Oggetto: [ID: 11144] Procedura di V.I.A. - P.N.I.E.C., ai sensi dell'art. 23 del D.Lgs. 152/2006, e s.m.i., relativa al progetto di un Impianto agrivoltaico denominato "Energia dall'Olio di Villasor" con relative opere di connessione, sito in Villasor (SU) della potenza di 53,996 MW. Proponente: Peridot Solar Violet S.r.l. Autorità Competente: Ministero dell'Ambiente e della Sicurezza Energetica (M.A.S.E.). Trasmissione osservazioni

In riferimento alla procedura di V.I.A. in oggetto, vista la nota del M.A.S.E prot. n. 51238 del 18.03.2024 (prot. D.G.A. n. 9096 di pari data), si trasmettono i seguenti pareri, acquisiti da Enti e Amministrazioni regionali, invitati a fornire il proprio contributo istruttorio con nota prot. D.G.A. n. 9401 del 20.03.2024, di questa Direzione Generale:

Sistema Idrico Multisetoriale Regionale (SIMR)
Individuazione interferenza con cavidotto connessione MT
impianto agrivoltaico "Energia dell'olio di Villazor"- SE

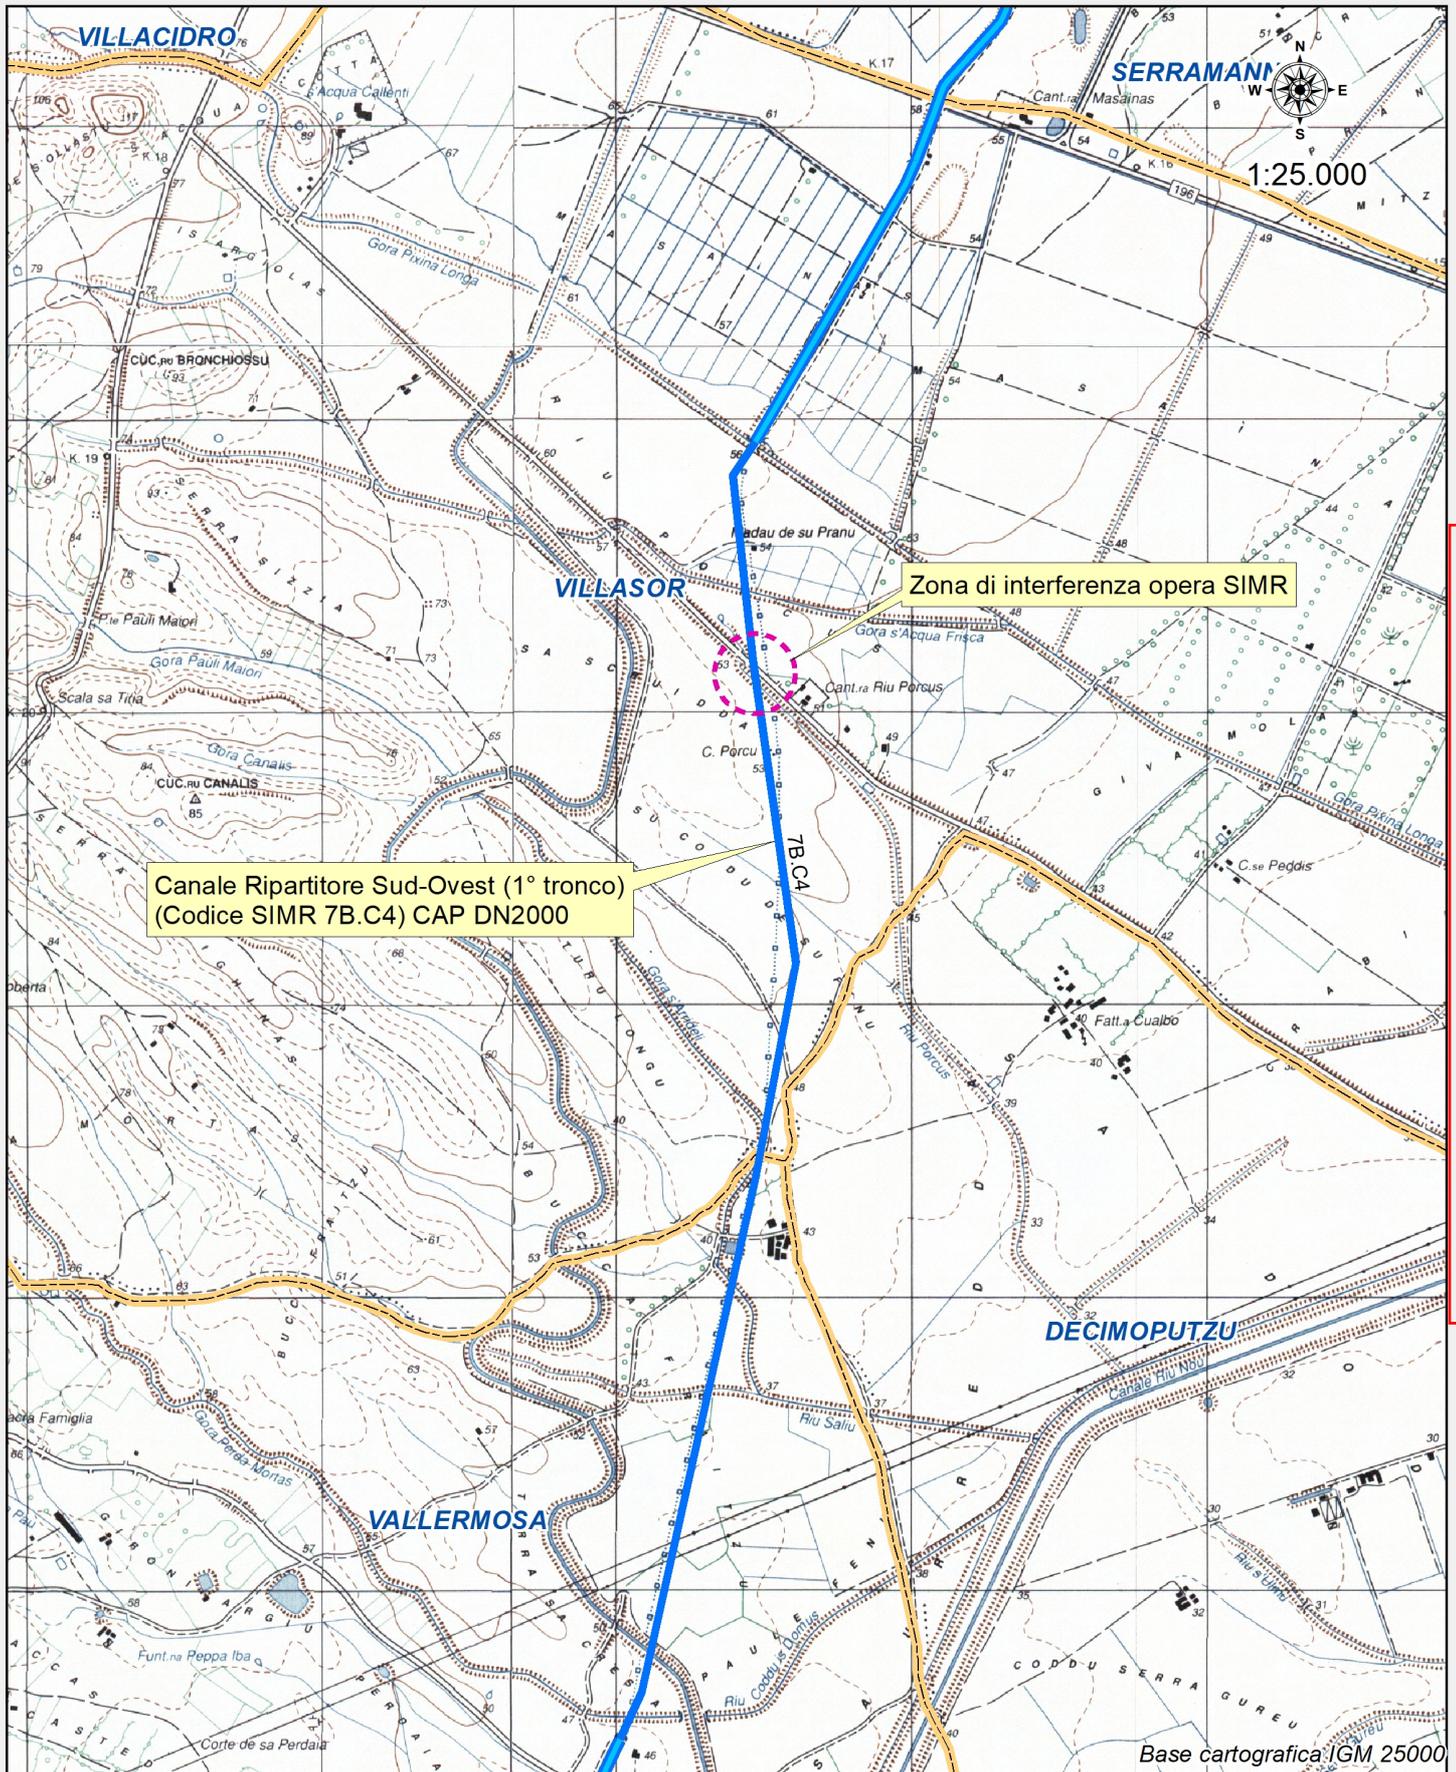
3. nella documentazione di progetto non si rileva un elaborato che identifichi l'interferenza con l'opera SIMR, nell'allegato *E_02_Tracciati_BT_e_MT_con_particolari_sezioni_di_scavo.pdf* si evince che la sezione tipo nel tratto interferente è il tipo "X" (con profondità di scavo max 1250mm) ma non si rinviene alcuna sezione tipo che illustri le modalità di risoluzione dell'interferenza con tecnologia T.O.C..

Per quanto sopra, limitatamente all'interferenza rilevata, ogni valutazione in ordine alla compatibilità delle opere in progetto con le esigenze di gestione, sicurezza e regolarità di esercizio delle opere SIMR, è necessariamente sospesa in attesa dell'acquisizione e della disamina della documentazione integrativa di dettaglio sulle modalità che il proponente intende adottare per la risoluzione delle interferenze con le opere del SIMR.

- 1) relazione tecnica specificamente dedicata all'interferenza dei lavori con l'opera del SIMR, illustrativa della modalità di risoluzione dell'interferenza e della soluzione tecnologica adottata. Questa dovrà essere compatibile con le modalità standard adottate dall'ENAS per la risoluzione delle interferenze originate da attraversamenti e/o parallelismi, in particolare dovrà essere assicurata la coerenza con lo schema tipo allegato;

- 2) elaborati grafici di dettaglio (planimetrie, sezioni, profili, particolari costruttivi) in numero tale da fornire un'adeguata descrizione delle soluzioni tecnologiche e costruttive proposte, sviluppati in adeguata scala di rappresentazione e debitamente quotati, dai quali sia possibile desumere ingombri, dimensioni spessori, altezze dei manufatti e degli elementi di impianto nonché i reciproci rapporti spaziali tra le opere interferenti e le opere del SIMR.
